Bebauungsplan M 13.1 „Oberstraße/Vorderstraße“ 1. Änderung

- I. Anregungen der Behörden und sonstigen Träger öffentlicher Belange gemäß § 4 (2) BauGB
- II. Sonstige Planänderungen
- III. Behörden und sonstigen Träger öffentlicher Belange gemäß § 4 (2) BauGB ohne Anregungen

Stellungnahme zum Bebauungsplan M13.1 „Oberstraße/Vorderstraße“, 1. Änderung

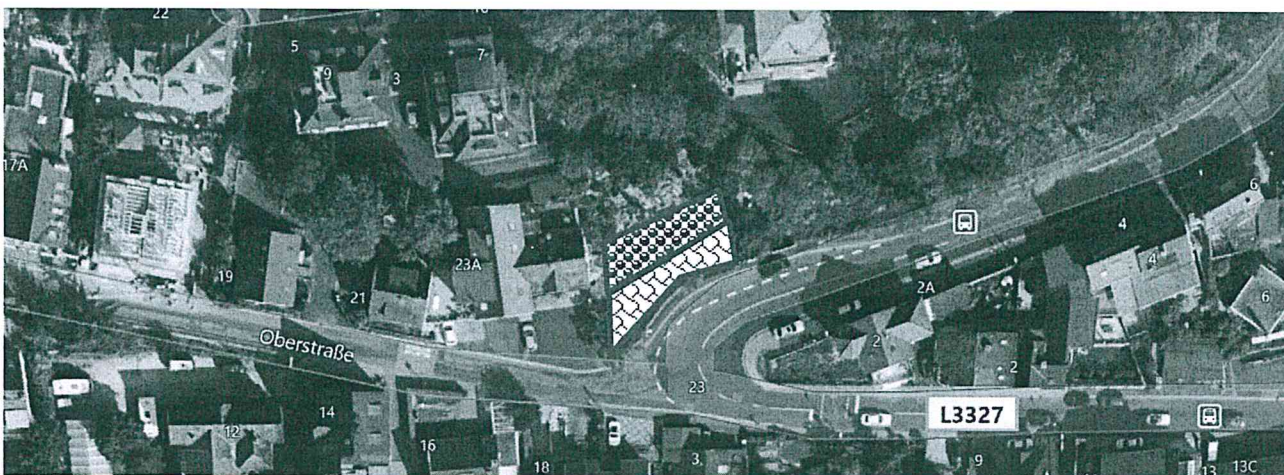
- **Sichtachse:** Es wäre wünschenswert, wenn sich der Baukörper mit der Vorderkante an das vorhandenen Häusern orientieren könnte, hier also die vorhandenen Vor- und Rücksprünge wieder aufgenommen werden. Oder anders ausgedrückt, wenn das Baufenster in etwa mit dem Flurstück 19/10 identisch wäre. Das aktuelle Baufenster reicht jedoch bis an die Straßenkante. Wenn das geplante Haus bis an die Straßenkante reichen würde, würde die vorherige Sichtachse entlang der Mauer von der Straße Am Mönchswald in die Oberstraße zerstört.

Es wäre vorstellbar, auf diesen Wunsch zu verzichten, wenn das Gebäude entsprechende ortsbildprägende Qualitäten aufweist. Da aber leider auch keine Ansicht des Gebäudes vorhanden ist, kann diese Frage nicht beantwortet werden.

Der Anregung wird nicht gefolgt.

Eine deutliche Sichtachse von der Straße „Am Mönchswald“ in die „Oberstraße“ ist nicht erkennbar. Im weiteren Verlauf der Oberstraße stehen die Häuser, auch aufgrund der Festsetzungen des Bebauungsplanes, deutlich näher an der Straße. Von der Straße „Am Mönchswald“ ist nur der Einfahrtstrichter der Oberstraße einsehbar. Das Heranrücken an die Straße unterstützt die typische straßenangrenzende Bebauung im weiteren Verlauf der Oberstraße und schützt zudem die im hinteren Bereich des Grundstücks liegenden ca. 100 Jahre alten Eiben.

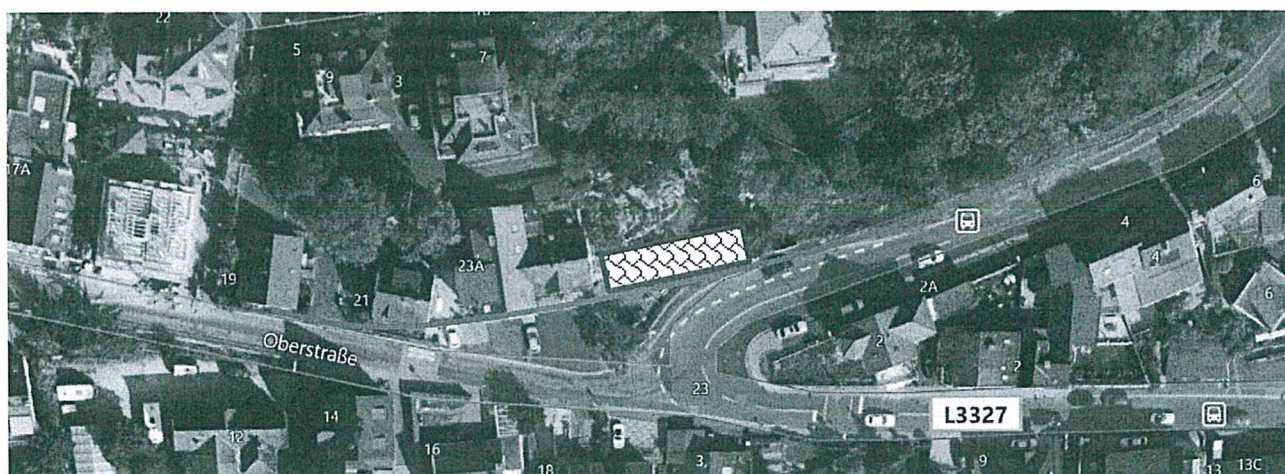
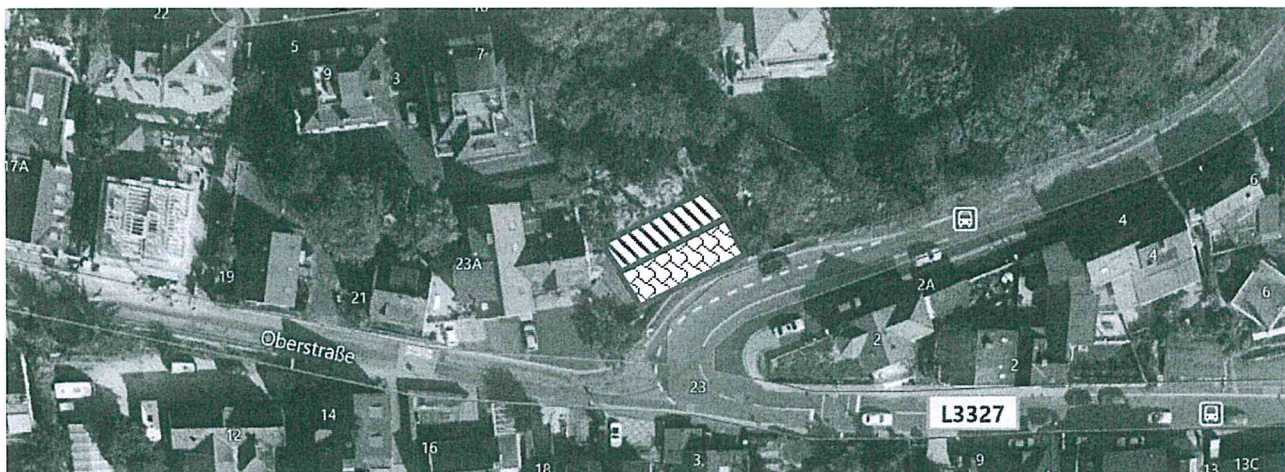
- **Ausnutzung des Baufensters.** Das folgende Bild zeigt ungefähr einen Baukörper bei kompletter Ausnutzung des Baufensters, von diesem Baukörper wäre laut GRZ etwa 40% realisierbar, er könnte also z.B. ungefähr dem vorderen Teil oder dem hinteren Teil (unterschiedlich gemustert) entsprechen.

In diesem Bild ist ein „klassischer“ Baukörper eingetragen, der ebenfalls zu etwa 50% realisierbar wäre (siehe GRZ), also etwa dem vorderen oder dem hinteren Teil.

Im Bild oben wäre die von mir favorisierte Ausrichtung inklusive Sichtachse zu sehen. Ich hoffe, dass das vermutlich dem gewünschten Plan des Bauherrn entspricht. Von daher wäre nichts dagegen einzuwenden, das Baufenster entsprechend anzupassen und dann die GRZ entsprechend auf z.B. 1 hochzusetzen.

Der Anregung wird nicht gefolgt.

Das Baufenster (überbaubare Fläche) wurde ausreichend groß eingezeichnet, damit den Bauherren die Entscheidung offengelassen wird, sich flexibel im Baufenster mit seinem Gebäude zu bewegen. Bebaut werden kann max. 0,4 der Grundstücksgröße. Eine Verkleinerung des Baufensters würde erstens die Flexibilität für den Bauherren einschränken, zweitens würde die mögliche Baumasse eingeschränkt werden und drittens würde die Maßnahme nicht zu einer Erhöhung der GRZ führen.

Die GRZ errechnet sich nicht aufgrund der Fläche im Baufenster, sondern bezogen auf das Gesamtgrundstück. In diesem Falle würde eine Erhöhung von 0,4 = ca. 247m² Grundfläche auf 1,0= 618m², eine Überbauung zu 100% bedeuten. Das war bestimmt nicht von der Einwenderin so gedacht.

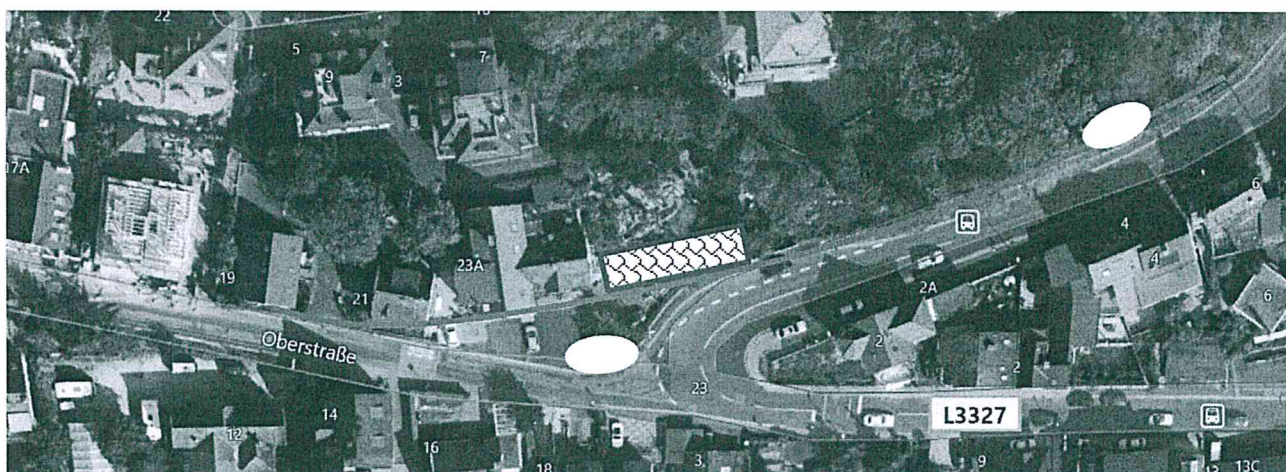
- Zu B.4. Grundstückseinfriedungen. Es ist schade, dass das ehemalige Buswartehäuschen abgerissen werden soll, da es doch ortsprägenden Charakter hat, auch wenn es in letzter Zeit durch Graffiti sehr verschandelt wurde. Momentan wird es für den ÖPNV nicht genutzt. Im Zuge der Anpassung an die Klimakrise – Verkehrswende – muss aber davon ausgegangen bzw. gehofft werden, dass das Wartehäuschen irgendwann wieder eine wichtige Bedeutung erreicht. An dieser Stelle ist es eigentlich für einen ÖPNV, z.B. eine Schnellbuslinie, nicht verzichtbar. Ich verstehe, dass es den Plänen des Bauherrn widerspricht. Daher rege ich an, dass die Stadt Königstein eine alternative Möglichkeit bereits jetzt eruiert und festschreiben lässt. So könnte bei Bedarf z.B. ein wenig bergaufwärts in der Straße Am Mönchswald eine vorhandene Aussparung in der Natursteinmauer dafür verwendet werden. Oder aber die Bushaltestelle würde direkt auf die Ecke Oberstraße/Am Mönchswald verlegt, bzw. dort bei den Planungen berücksichtigt. Dies könnte z.B. durch eine Grunddienstbarkeit für ein Buswartestellenhäuschen geschehen, alternativ könnte auch diese Ecke wieder an die Stadt verkauft werden – als Tausch für das Flurstück 19/5. Dies würde dem ÖPNV die dringend erforderlichen Ausbaumöglichkeiten erhalten.

Siehe obiges Bild: Die gelben Ovale könnten alternative Möglichkeiten für eine Bushaltestelle darstellen. Nur, weil momentan der ÖPNV dieses Wartehäuschen nicht nutzt – auch oder gerade weil in

Der Anregung wird nicht gefolgt.

Gemäß Aussage des VHT ist dieses Buswartehäuschen nicht mehr seit 2009 in Verwendung.

Auch bei einem barrierefreien Ausbau, kann auf den ehemaligen steinernen nicht mehr zeitgemäßen Fahrgastunterstand verzichtet werden.

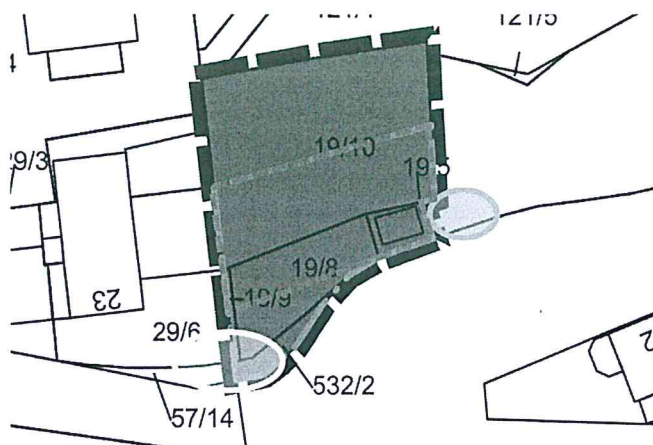
- **D9. Artenschutz.** Das vorhandene Grundstück bietet sich durch seine Struktur durchaus für Reptilien an; es wäre überraschend, würden sich keine Eidechsen finden lassen. Falls sich jedoch welche finden, müsste für diese ein Ersatzbiotop festgesetzt werden. Hier fehlen in diesem Zusammenhang im Bebauungsplan festgesetzte Ausgleichsmaßnahmen, die nur dann zum Zuge kämen, falls sich Reptilien finden lassen.

Auf dem nordöstlich angrenzenden Gelände (grünes Oval) wächst allerdings sehr viel Japanischer Knöterich, ein Neophyt. Eigentlich müsste sich der Besitzer des Grundstückes um dessen Beseitigung kümmern. Eventuell kann ja der Bauherr mit diesem Besitzer – falls Eidechsen gefunden werden – eine Einigung erzielen: Entfernung des Knöterichs und Anlage des Bereichs als Ersatzhabitat für die Reptilien auf Kosten des Bauherrn. Es wäre für beide eine Win-Win-Situation: Der Neophyt würde bekämpft, die Ecke des Grundstückes durch ein Eidechsenhabitat aufgewertet und die Eidechsen müssten nicht so weit „umziehen“.

Das gelbe Oval im obigen Bild bezeichnet nochmal einen Bereich, in dem ein alternativer Platz für eine Bushaltestelle gefunden werden könnte, und die rote gestrichelte Linie ein besseres Baufenster.

Der Anregung wird teilweise gefolgt.

Das Nordöstliche Grundstück gehört insgesamt 109 Personen und der Eigentümer des Plangebietes ist nicht unter diesen. Eine solche Festsetzung wäre daher nicht durchführbar.

Es wird aber unter der Festsetzung A7 Grünordnerische Festsetzung aufgenommen, dass im Bauantragsverfahren eine Potenzialbewertung für die Artengruppen Vögel und Reptilien durchzuführen ist.

B-Plan M13 - Schema Entwässerung

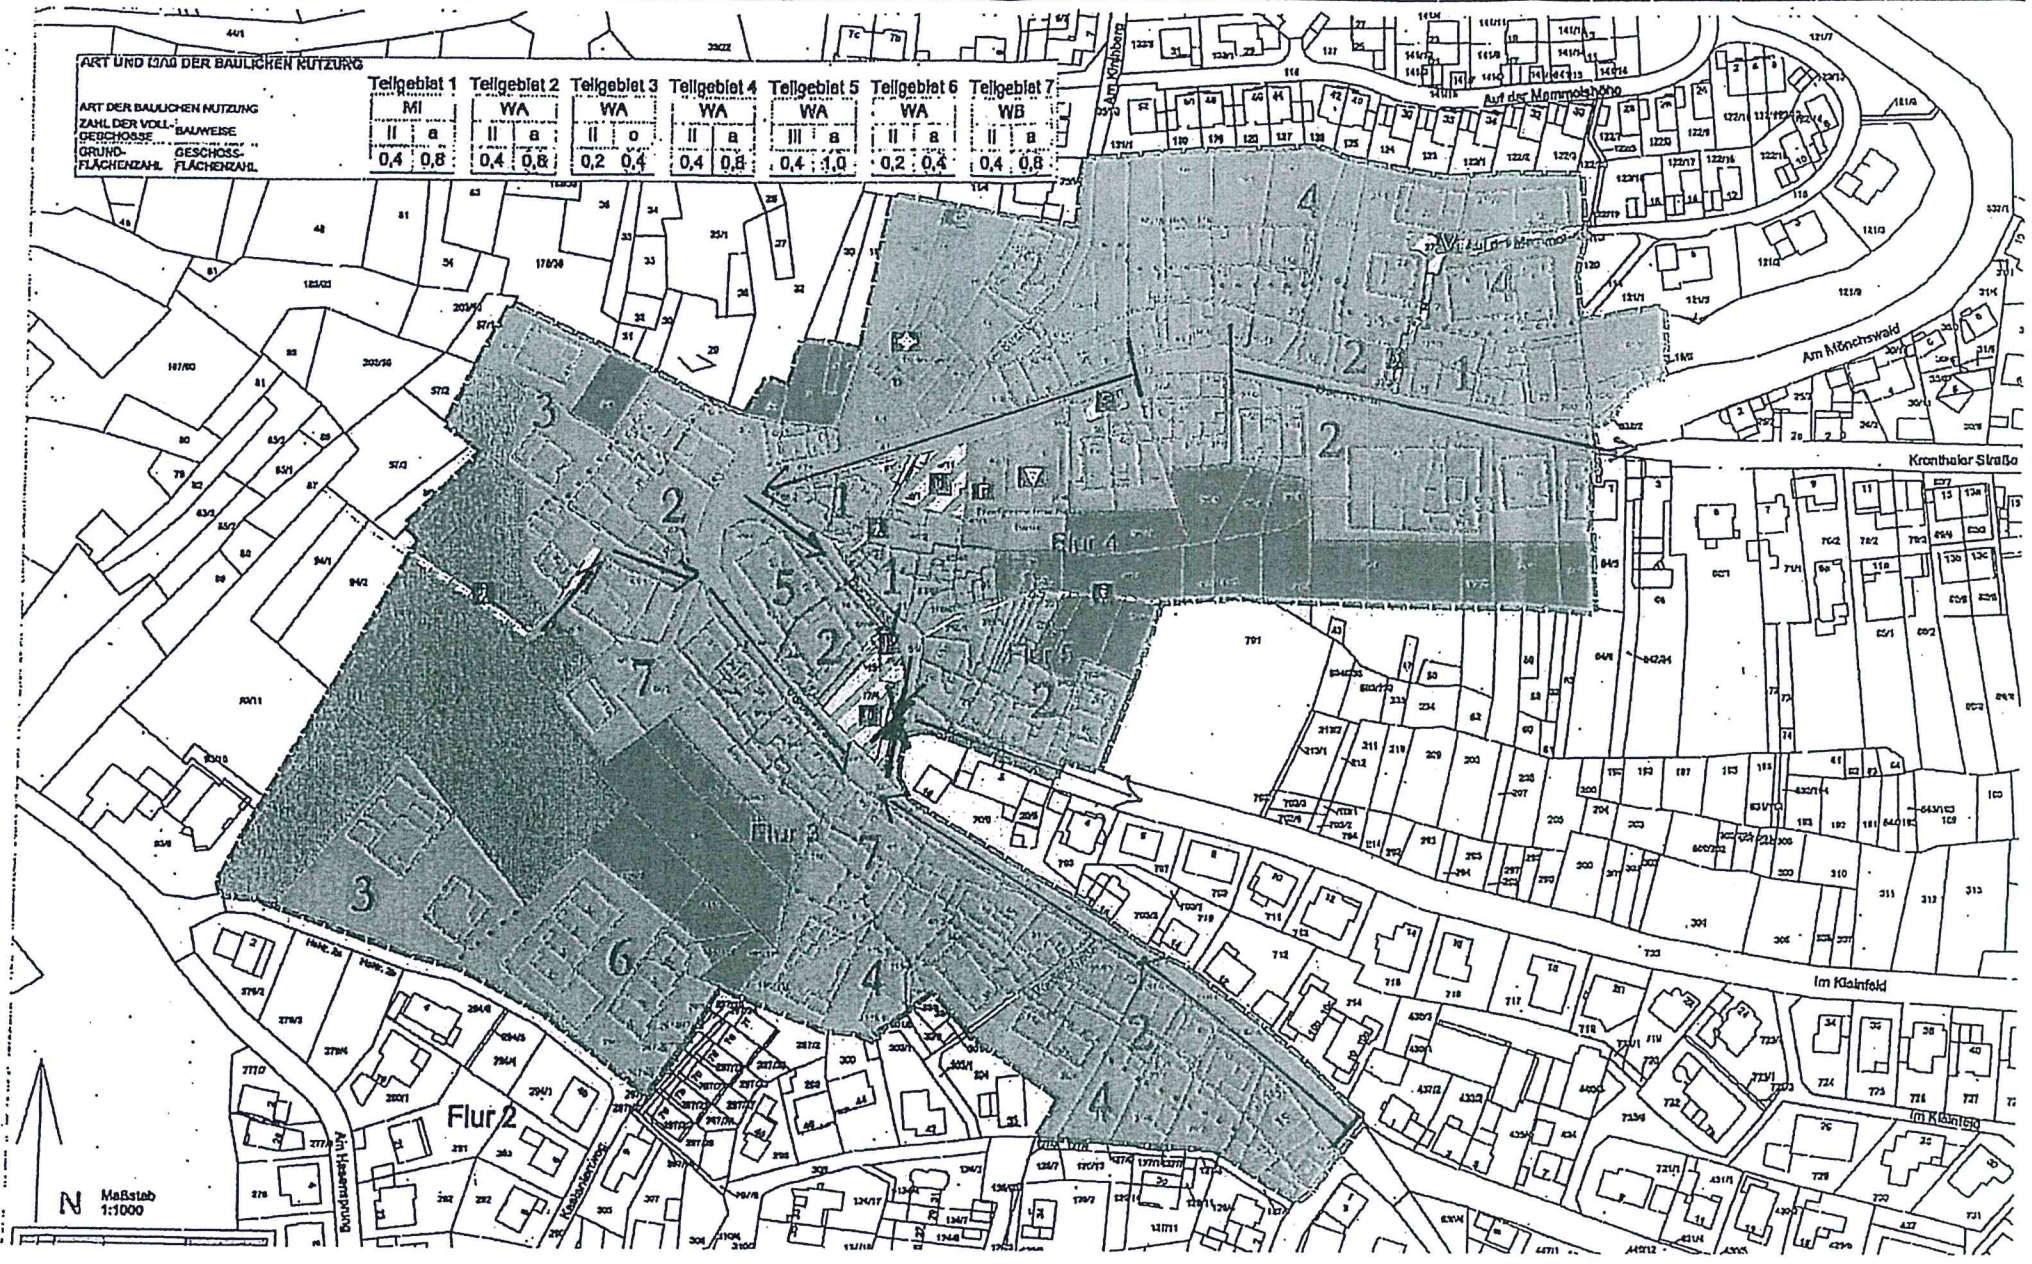
Ergänzend dazu ist in der Anlage ein Entwässerungsschema zur Abwasserbeseitigung beigefügt. Die Entwässerung des Geltungsbereiches M 13.1 erfolgt wie im Plan schematisch dargestellt über die Kronthaler Straße. Der Mischwasserkanal in der Kronthaler Straße wurde im Jahr 2004 erneuert und den Erfordernissen angepasst.
